Boxtel	: 28 november 2017	behandeld door	: Hanne Baudoin
ons kenmerk	: Z47361/U59726	doorkiesnummer	: (0411) 618 557
uw kenmerk	: Ue e-mail d.d. 25-10-2017	e-mailadres	: HBAudoin@dommel.nl
onderwerp	: reactie Voorontwerp- wijzigingsplan 'Maaij 1'	bijlagen	: -
		verzonden	: 30 November 2017

Op 25 oktober 2017 ontving ik van u per e-mail het voorontwerp-wijzigingsplan voor het adres Maaij 1. Het plan voorziet in de sloop van een agrarisch veehouderij bedrijf en de nieuwbouw van 1 woning met bijgebouwen. Hierbij geef ik u mijn reactie op het plan.

Bijlage 1

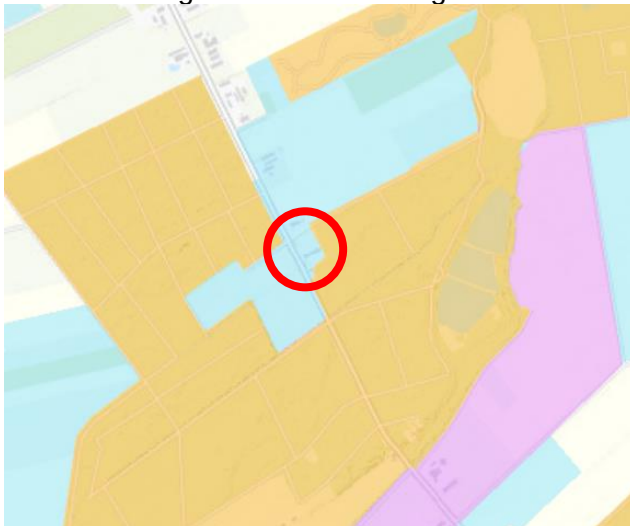
In paragraaf 5.3 Waterhuishoudkundige situatie is aangegeven dat het plangebied niet is gelegen binnen een beschermingszone van een watergang of waterkering. Dit is correct. Het plangebied is echter wel gelegen in de beschermingszone rond een natte natuurparel. Hierdoor valt het perceel ook in een attentiegebied in het kader van de Keur. Het perceel grenst direct aan een beschermd gebied in het kader van de Keur (zie bijlage 1)

- Ik adviseer u de waterparagraaf aan te vullen met deze informatie.
